YTTRANDE  
2022-03-08

Ärendenummer  
NV-05953-21

## Yttrande i mål nr M 2465-21 angående ansökan om nytt tillstånd enligt miljöbalken för fortsatt och förändrad verksamhet vid Rya kraftvärmeverk i Göteborgs kommun

Figur 1. Ett urval befintliga anläggningars utsläppsmängder kväveoxider år 2020 i relation till den beräknade mängden utsläpp från planerad linje 4 (där spannet för beräknade utsläppsmängder markerats med rektangel). Källa: Utsläpp i siffror.<sup>7</sup>

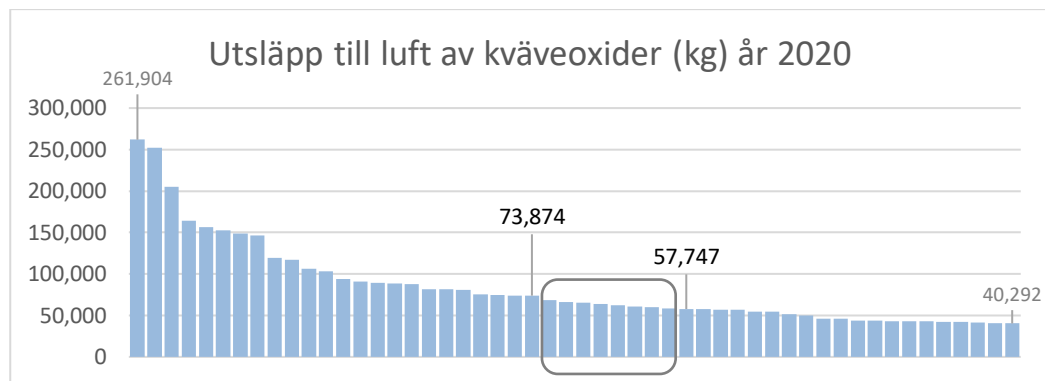
Den nya samförbränningsanläggningen, linje 4, som ska utgöra en baslastanläggning med en beräknad årlig drifttid av ca 5 000 timmar beräknas ge upphov till ett utsläpp av mellan ca 59 000 – 72 000<sup>6</sup> kg kväveoxider per år. Jämförelse har gjorts mot 2020 års utsläpp av kväveoxider från 52 svenska förbränningsanläggningar som har rapporterat utsläpp överstigande 40 000 kg, se figur 1. Rektangeln visar spannet där linje 4 ungefär kan tänkas hamna i detta urval. Anläggningen kommer enligt detta underlag att hamna bland de 30 största utsläpparna bland förbränningsanläggningar i Sverige.

tillämpning av miljöbalkens hänsynsregler och med stöd av aktuella BAT-slutsatser bedömer Naturvårdsverket det rimligt att det föreskrivs ett villkor som innebär att utsläppen inte får överstiga ett årsmedelvärde av högst 70 mg/Nm<sup>3</sup> vid 6 % syrehalt.
